Nr sprawy : IR.271.38.2018

„Dostawa i montaż instalacji kolektorów słonecznych na terenie Miasta i Gminy Krotoszyn”

Na podstawie art. 38 ustawy z dnia 29 stycznia 2004 r. - Prawo zamówień publicznych (t.j. Dz.U. z 2018 r. poz. 1986 ze zm.), Zamawiający udziela odpowiedzi na zapytania, które zostały złożone do SIWZ w w/w postępowaniu. W związku z niedochowaniem 6-dniowego terminu na udzielenie odpowiedzi Zamawiający dokonuje zmiany treści SIWZ w zakresie terminów podanych w SIWZ:

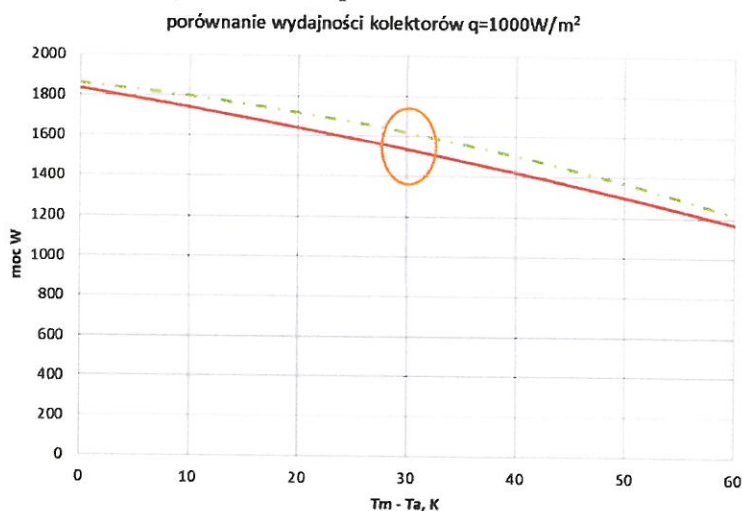
Zamawiający wymaga aby kolektor posiadał sprawność min. 83,3%. Prosimy o dopuszczenie kolektora słonecznego o sprawności 80%. Zwracamy uwagę, iż proponowany przez nas kolektor słoneczny, mimo niższej sprawności optycznej, osiąga sprawność co najmniej taką jak kolektor opisany w przetargu. Sprawność optyczna kolektora nie jest wartością przekładającą się jako taka na pracę kolektora w rzeczywistych warunkach. Kolektor słoneczny musi być opisany przez zespół współczynników opisujących sprawność kolektora w całości. To znaczy poza sprawnością optyczną cały zakres pracy kolektora opisuje też współczynnik strat ciepła a_1 i a_2 . Zatem przedstawienie wykresu sprawności kolektora w odniesieniu do warunków pracy (przekazywania ciepła z kolektora do zbiornika wody czyli kiedy pompa obiegowa pracuje) jest właściwym sposobem porównywania kolektorów. Tak jak w tym przypadku, mimo nieco niższej sprawności optycznej (zaledwie o 3 punkty procentowe) proponowany kolektor charakteryzuje się co najmniej taką samą sprawnością pomiędzy temperaturą średnią kolektora a temperaturą otoczenia. Odnosząc to do warunków pracy – temperatura wody w zbiorniku zadana to około 10 oC, temperatura kolektora musi być wyższa żeby pompa obiegowa została uruchomiona. Dodatkowo dochodzi warunek minimalnej temperatury startu pompy co zazwyczaj wynosi 40 oC. Zakładając temp. powietrza od 10oC do 20oC różnica temperatur $T_m - T_a$ wynosi od 20 do 30K podczas rozruchu instalacji solarnej. Wraz ze wzrostem temperatury wody w zbiorniku rośnie temperatura kolektora. Przy temp. wody 40oC średnia temperatura kolektora to co najmniej 55 oC. Przy temperaturze wody 60oC to co najmniej 75 oC. Czyli sprawność kolektorów w zakresie temp. wody od 40 do 60oC wynosi od około 68% ($T_m - T_a = 35K$) do 56% ($T_m - T_a = 55K$) co w przypadku proponowanego przez nas kolektora jest spełnieniem wymogów

kolektora opisanego w niniejszym przetargu. Kolektor wg. specyfikacji przetargowej osiąga takie same sprawności. Jak widać na poniższym wykresie moc proponowanego kolektora (linia przerywana) jest wyższa niż kolektora, którego parametry przedstawiono w specyfikacji przetargu. Dodatkowo można zauważyć, że nasz kolektor spełnia wymaganą moc 1620W przy $dT=30K$ i $q=1000W/m^2$:

Prosimy zatem o dopuszczenie kolektora słonecznego o sprawności optycznej min. 80%.

Zamawiający podtrzymuje zapis w OPZ dotyczący sprawności kolektora.
